110 年第 3 次防火門檢測驗證一致性會議紀錄

議題一：成大防火實驗室

議題二：成大防火實驗室

議題三：第三組

附件 1

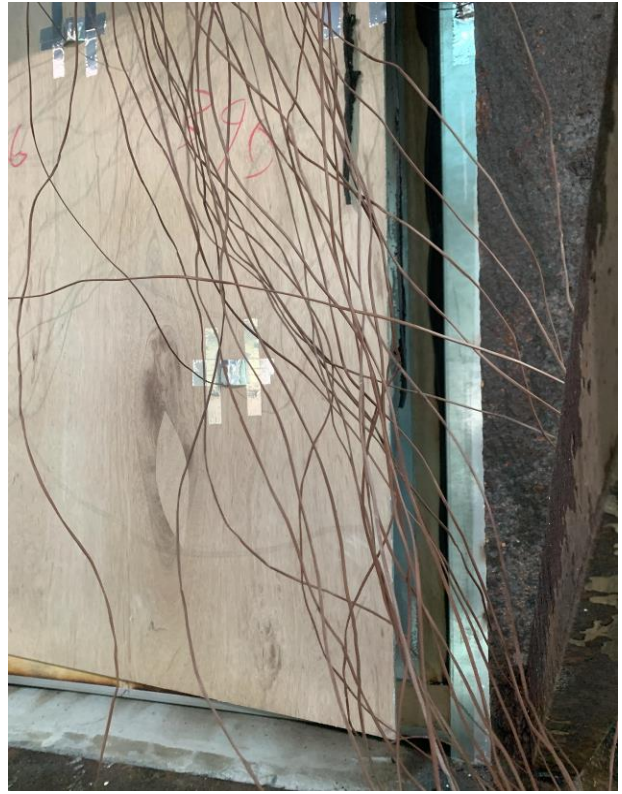
案由：防火門扇面飾材測試時凸起，但已經測試多件相同結構嚴苛條件，可否判定測試有效？

(一)該案為 2021 年 2 月 18 日上午在成功大學防火實驗室測試，案件編號:FPSRC-D0704-CNS-F-01，廠商為**工業有限公司，由**科技有限公司代為輔導測試，試體包外尺寸為 1400 * 2600(mm)鍍鋅鋼板材質，門扇鎖側及鉸鏈側均放一塊面飾材(木夾板)，一個測試框安裝正反兩面之試體，在測試過程中開向爐內之門扇出現面飾材凸起，其影響測溫點位為第 2 點與第 7 點，第 1 點、第 3 點、第 5 點可能也有影響(被測試框架擋住)，(測溫點位圖為附件 1)，完整測試 60 分鐘後其它測點與開向爐外之門扇無 NG。

(一)問題 1，維持本局於 110 年 1 月 7 日「110 年度第 1 次防火門檢測驗證一致性會議」之決議：試驗過程中倘若因面飾材凸起，而產生棉花墊

引燃、測隙規穿過試體、或非瀑火面產生超過 10s 的持續性火焰等不符合情形，則試體應判定為不符合標準，若面飾材凸起並無前述不符合情況發生，僅致無法量測到最正確之背溫溫度，應判定為「該試驗無效」，得請申請者重送一組相同之樣品。

附件 2

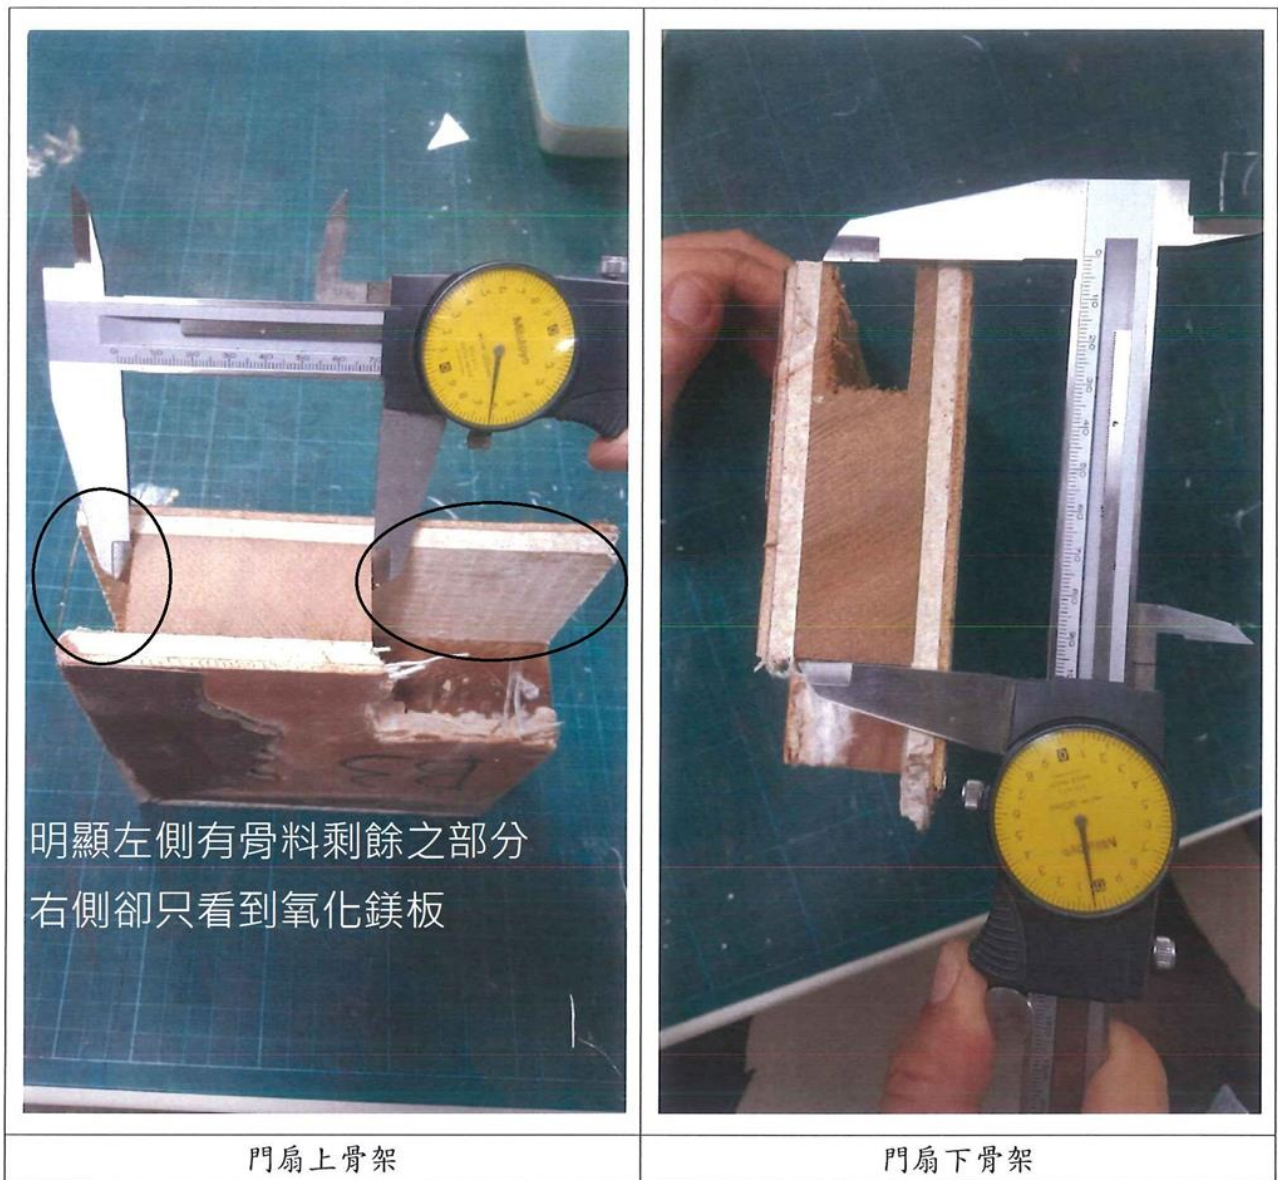
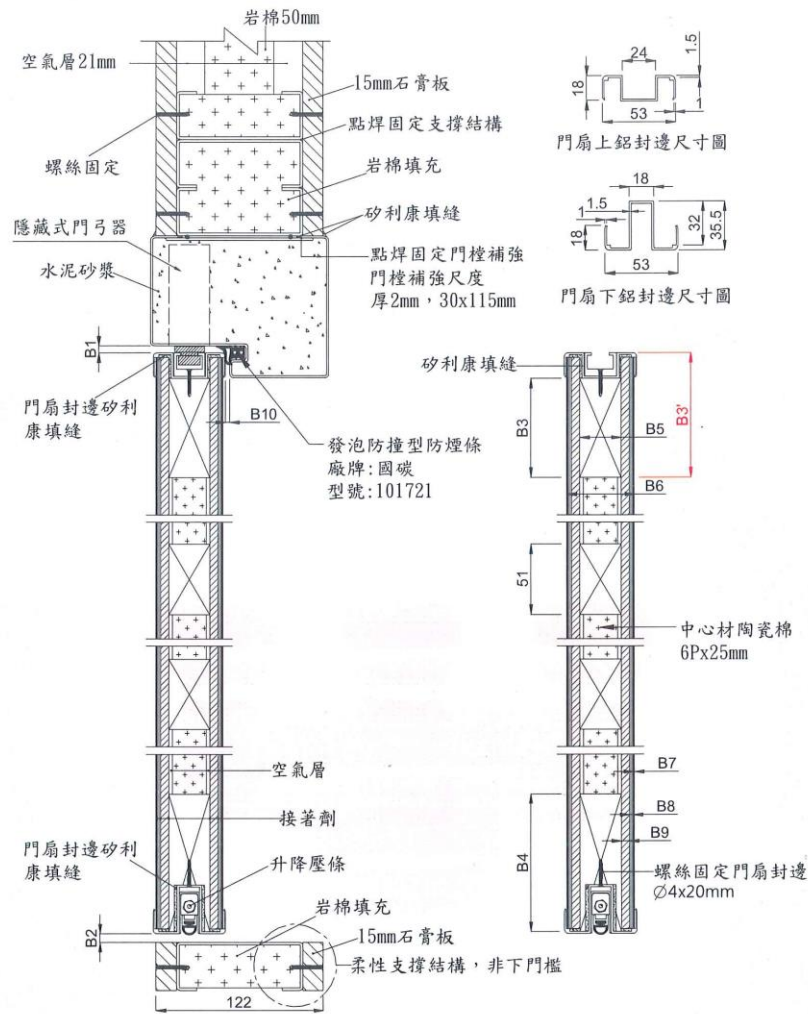
(一)○○公司於 110/2/22 電郵反映：於收到試驗報告後，發覺實驗室量測錯誤致試體剖面標示錯誤，前已函請台灣建築中心修正試驗報告 B3 尺度標示（如附件 2），實際上卻沒有修改，而是直接新增了一個 B3' 的項目這會影響到該公司後續權益（如同型式判定等）。

(二)該公司陳述略以：依據實驗室照片（如附件 2），最左側圈圈處拍起來明顯有骨料剩餘部分跟右側無骨料部份有明顯差異，卻當作沒看到，沒有準確量測 B3 尺度，建請本局召開會議評斷。

決議：經會議中檢視台灣建築中心所附之結構細部照片圖（詳如附件 2），一致認為建築中心量測“門扇內骨上邊檔材寬(B3)”之方式及位置並無疑義。另建築中心所增列之“封邊外圍至骨架總寬(B3')”，為另一項結構參數，2 者並不相斥（註：B3 所指為門扇內部置於上側之內骨架之厚度，而 B3' 則為門扇內部置於上側內骨架下緣至門扇上緣封邊之總長，兩者並不相同）。
